Müşteri ifadesi / Atölye tespitı

Teknik açıklama

Resim 2: Kontra ağırlıkların 1K0.615.409 ve sabitleme civatalarının N.106.476.02 örnek görünümü (pozisyon 6, sarı).

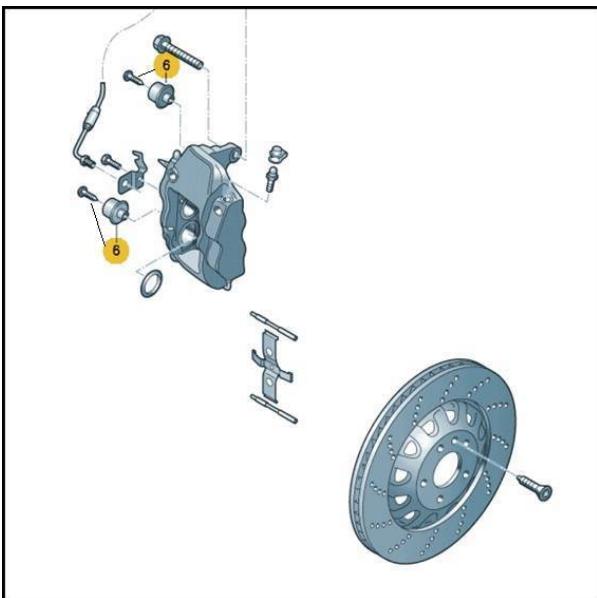
- Şikayete neden olan durum tespit edilebiliyor.
- Sesler, yaklaşık 240 - 250 Hz değerinde ve açık şekilde fren sistemine bağlanabilmektedir.

Brembo fren sisteminin (bkz. Resim 1) kusursuz frenleme performansı nedeniyle, tekrar eden frenlemelerde bile fren parçaları çok yüksek sıcaklıklara erişir. Tekrar eden sert frenleme işlemleri arasında yetersiz soğutma evreleri bulunuyorsa, ürününde değişiklikler meydana gelebilir. Bu değişiklikler aracın güvenliğini etkilemeye de, özellikle gürültü başta olmak üzere konforuna etki eder.

- Ön aksın her bir fren kaliperine iki balans ağırlığını (YP No.: 1K0.615.409 sabitleme civataları (YP No.: N.106.476.02) yardımıyla (bkz. Resim 2) 8 Nm +/- 1 sıkma torkuyla takın. Sabitleme civatalarının üzerine kilitleme sıvısı (YP No.: D.185.400.A3 uygulayın.
